NOTIFICATION DE SECURITE

SOMATOM Definition Flash fonctionnant avec la version de logiciel *syngo* CT2012B SOMATOM Definition Edge fonctionnant avec la version de logiciel *syngo* CT2012B SOMATOM Definition AS fonctionnant avec la version de logiciel *syngo* CT2012B SOMATOM Definition fonctionnant avec la version de logiciel *syngo* CT2012B SOMATOM Definition AS fonctionnant avec la version de logiciel *syngo* CT2013B

Modification: CT070/13/S

Fig. 1 : La fonction "Mémoriser autom. les dern. images affichées comme images clés" a été désactivée. L'erreur ne se produit plus

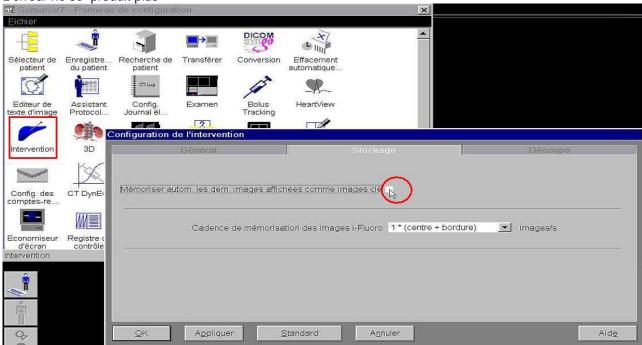
Si la fonction "Mémoriser autom. les dern. images affichées comme images clé" est activée au cours d'une procédure interventionnelle, la configuration de votre logiciel autorise un accès conflictuel à la base de données d'images du système scanner.

Dans de telles situations, il est possible que l'affichage système se fige. Il n'est alors plus possible d'interagir normalement avec le système. Aucun message d'erreur ne s'affiche et seul un redémarrage du système résoudra le problème.

Pour éviter la survenue de cette erreur, jusqu'à réception du prochain Pack de maintenance, le manipulateur doit désactiver l'option "Mémoriser autom. les dern. images affichées comme images clé". (Configuration du système -> Intervention, voir Fig. 1)

Nous avons soigneusement analysé ce problème et avons mis au point une solution, qui sera mise en œuvre avec notre prochain Pack de maintenance. La sortie de ce Pack de maintenance est prévue pour le mois de février 2014.

Fig. 2 : Les images clés peuvent toujours être sauvegardées manuellement à des fins de documentation

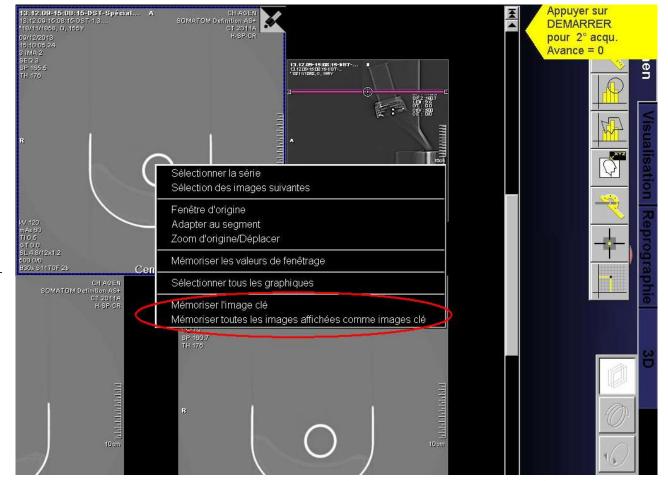
Le manipulateur peut toujours sauvegarder manuellement les images clés affichées sur le moniteur sans aucun problème. (Fig. 2). La possibilité de documenter les interventions est donc toujours possible.
